REF.: MODIFIC. AL CONTRATO BNF-P 763/2022 Y SU MODIFICACIÓN SEGÚN ADENDA BNF-P N° 01/2023, ADENDA BNF-P N° 002/2023, ADENDA BNF-P N° 003/2023, ADENDA BNF-P N° 004/2023, ADENDA BNF-P N° 005/2023 y ADENDA BNF-P N° 006/2024 PARA LA PROSECUCIÓN DE OBRAS DE SUCURSALES DEL BNF EN CDE Y TOMAS ROMERO PEREIRA. ID N° 403.936/2022.

Ante lo expuesto, solicitamos sus buenos oficios a fin de tramitar la adenda para la modificación del texto del plano de detalle de la lámina E67, correspondiente a la estructura del techo, en el sentido de establecer "doble viga UPN160", del Lote 1: Ciudad del Este.

CABRIADA TIPO 1

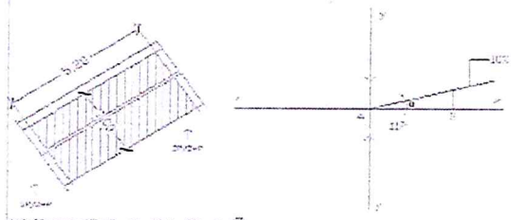
Ante la situación presentada proponemos utilizar doble vigas UPN 160 en los cordones superiores e inferiores de cada cabriada, conservando los mismos elementos (ángulos) en las montantes y las diagonales que figuran en los detalles de planos.

1) Es el mismo diseño
2) Detalle de nudos idénticos a los originales
3) En el desarrollo del cálculo no hay un detalle sobre los o las componentes de la carga que actúe sobre la estructura.

4) En el plano no se distingue la calidad del acero considerado. Utiliza un valor de σ = 3.000 kg/cm², sin aclarar el tipo de acero. Al solo efecto de aclaración de la memoria del plano vigente, se tiene un acero de calidad ASTM A36 con un valor de Fy = 250 Mpa, un módulo de elasticidad E = 200.000 Mpa, y una resistencia máxima a la tracción de σT = 350 Mpa. Todos ellos, valores nominales sin aplicar coeficientes de seguridad.

5) La memoria de cálculo debería presentarse por separado conteniendo todas las consideraciones tomadas para la realización del cálculo.

Se adoptan 2 UPN100:
Cordón superior: 2 UPN160
Cordón inferior: 2 UPN160
